Sicherheitshinweis

FA 2021-010-002-LUL-001

Betreff: Fehlende Buchse an Liko M220 und M230, die Verschleiß und Sturzgefahr verursacht.

Handelsname des betroffenen Produkts: Liko M220, Liko M230

Abbildung 1: Mechanismus und Teile des Hebebügels für M220/M230. Die Buchse ist rot markiert.

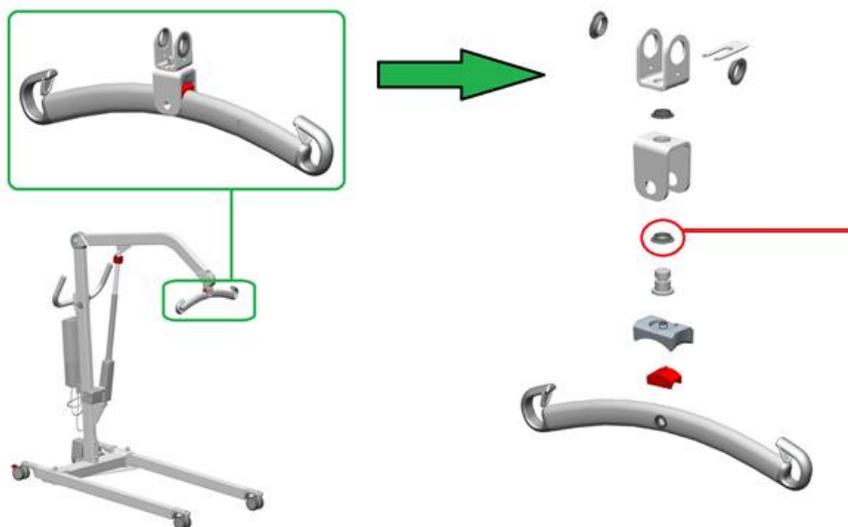
Hillrom hat Kundenbeschwerden erhalten, bei denen sich ein Hebebügel von der oberen Halterung der Hebebügelbefestigung gelöst hat. Die Untersuchungen ergaben, dass eine Buchse am Produkt fehlte. Die fehlende Buchse verursacht Verschleiß an der Hebebügelbefestigung, was wiederum dazu führen kann, dass sich der Hebebügel von seiner Befestigung löst. Wenn sich der Hebebügel von der oberen Halterung löst, besteht die Möglichkeit, dass der Patient stürzt.

Der Hebebügel des mobilen Lifters Liko M220 und M230 wird durch zwei Verbindungsplatten in seiner Position am Hebearm verriegelt, siehe Abbildung 1. Diese beiden Verbindungsplatten sind durch einen Bolzen und eine Verriegelungsplatte miteinander verbunden, die eine Drehung des Hebebügels in eine Richtung im Verhältnis zur oberen Verbindungsplatte ermöglicht.

Die Hillrom-Untersuchung ergab, dass die Ursache für das Lösen des Hebebügels in der Abnutzung der Hebebügelbefestigung liegt, die durch das Fehlen einer Kunststoffbuchse (siehe

rote Markierungen in Abbildung 1) als Teil der Montage bei der Herstellung des Geräts verursacht wurde. Es wurde festgestellt, dass bei der Montage dieses Geräts diese Kunststoffbuchse bei Geräten, die zwischen dem 27.12.2016 und dem 01.09.2021 hergestellt wurden, möglicherweise nicht vorhanden ist.

Eine fehlende Kunststoffbuchse am Gerät kann zu Verschleiß an der Hebebügelbefestigung führen. Mit der Zeit kann dieser Verschleiß dazu führen, dass sich der Hebebügel vom Lift löst, was zu einem Sturz des Patienten führen kann. Hillrom kann bestätigen, dass es keine Berichte über Todesfälle oder schwere Verletzungen aufgrund dieses Fehlers gab.

Nach Erhalt des Antwortformulars, in dem die potenziell betroffenen Geräte angegeben sind, wird Hillrom oder ein(e) offizielle(r) Hillrom-Händler(in)/Vertreter(in) Kontakt mit Ihnen aufnehmen, um eine Inspektion Ihres Geräts zu vereinbaren und das Vorhandensein der Buchse zu bestätigen. Wo bestätigt wird, dass am Gerät eine Buchse fehlt, wird ein Ersatzhebebügel mit der Buchse installiert.
